Boletín Informativo N° 52

HA 110.

Suplemento dintel, perfil ADR 3494

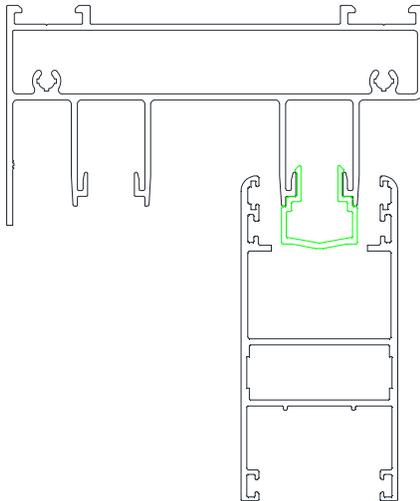
Con el objeto de mejorar la performance de nuestra Línea HA110, pensada y desarrollada para la realización de aberturas de tamaños muy grandes y por lo tanto con hojas que pueden alcanzar pesos considerables; hemos desarrollado el perfil ADR 3494, suplemento de dintel de marco.

Este perfil agrega 10 mm de contacto marco/hoja a las guías del dintel, se coloca clipado y por seguridad, puede intercalarse sellador de siliconas.

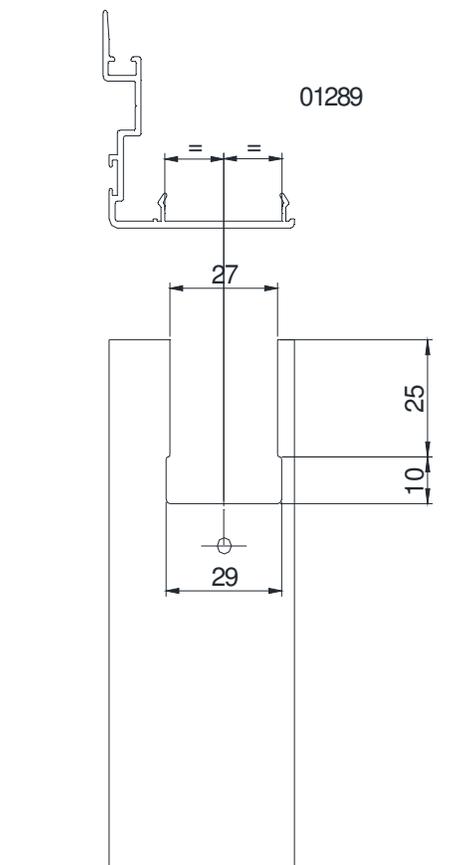
El agregado de este perfil obliga a modificar el mecanizado del perfil de cruce de la forma como se indica a continuación:

Este mecanizado NO puede hacerse en la punzonadoras, debe hacerse en copiadora o en centro de mecanizado.

La tapa parante corrediza AA452 va colocada como se indica en la figura siguiente.
